BIÊN BẢN XỬ LÝ HIỆN TRƯỜNG

Dự án: Chương trình phát triển các đô thị loại II (các đô thị xanh) - Tiểu dự án Thừa Thiên Huế.

Gói thầu số 24 (HU-CW03): Hệ thống thoát nước và vỉa hè 4 phường nội thành; Nạo vét và kè hồ kinh thành; Chỉnh trang và xây dựng kè dọc bờ sông Đông Ba

Hạng mục: Thoát nước (hồ Cây Mưng)

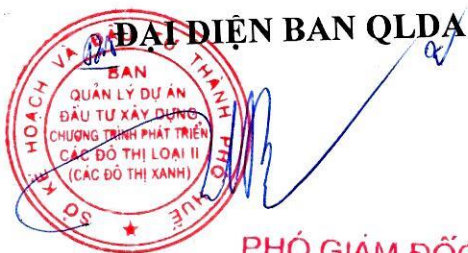
* Tại vị trí mặt đường bê tông xi măng hiện trạng của kiệt 175 Nhật Lệ(đoạn tại HT T11-L2A) đã sử dụng lâu năm gây ra trũng, đọng nước ở mặt đường khi trời mưa, gây khó khăn cho các phương tiện tham gia giao thông đồng thời gây mất mỹ quan đô thị đường phố. Vì vậy các bên tham gia cùng nhau thống nhất một số nội dung sau :

+ Bổ sung 01 hống thu nước đầu nối vào hố thu T11- L2A . khối lượng cụ thể gồm ống nhựa PVC đường kính 250, dài 2.7m. 01 lưới chắn rác .

+ Cắt rãnh để thu nước các vị trí còn lại về hống thu có kt 4.5x0.05x0.05m

+ Tư vấn thiết kế bổ sung bản vẽ điều chỉnh để đơn vị thi công có cơ sở triển khai thi công và nghiệm thu, thanh toán sau này :
